ANNEXE III

Note environnementale – PDQ MICA du 29 janvier 2008²⁰

Carte des dangers dus aux crues, Le Foron, DomEau 01.05.06

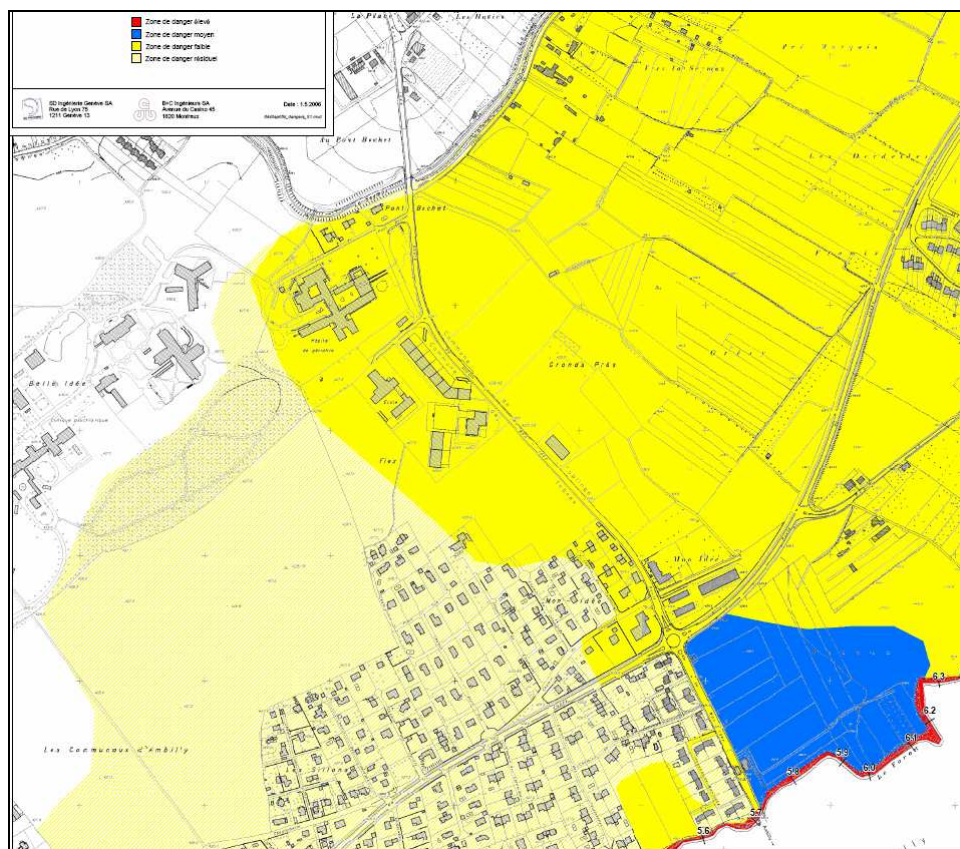
Contrairement à l'affirmation figurant dans l'EES : « le projet MICA – PDQ 15 ans se situe intégralement à l'extérieur des zones de dangers et d'expansion des crues du Foron et de la Seymaz », la carte des dangers dus aux crues de 2006 (état actuel) fait état d'une zone de danger faible pour le secteur A5 et d'une zone de danger résiduel pour tous les autres secteurs du PDQ MICA. L'on se trouve, selon la carte des zones inondables respectivement dans une zone d'inondation pour un temps de retour de 300 ans (secteur A5) et pour des crues extrêmes (Communaux d'Ambilly).

Sur la base de la carte actuelle des dangers d'inondation du Foron et des déficits de sécurité constatés, différents scénarios visant des améliorations ponctuelles de la sécurité ont été étudiés (*Prise en compte des aménagements du SIFOR, août 2007, SD et B+C*). Une variante d'aménagement dite « rétention » a ensuite été développée. Cette variante exploite au maximum le volume de stockage disponible à l'amont afin de limiter les inondations à l'aval. Pour les crues de temps de retour inférieur à 100 ans, elle protège Puplinge et limite le transfert des eaux vers la Seymaz.

Ainsi, il est possible d'affirmer que le secteur MICA est intégralement hors des zones des dangers et d'expansion des crues, à condition que les mesures d'aménagement de la variante « rétention » soient mises en œuvre au préalable ou simultanément au développement du secteur MICA. Ces mesures doivent donc impérativement être liées à la réalisation du projet MICA.
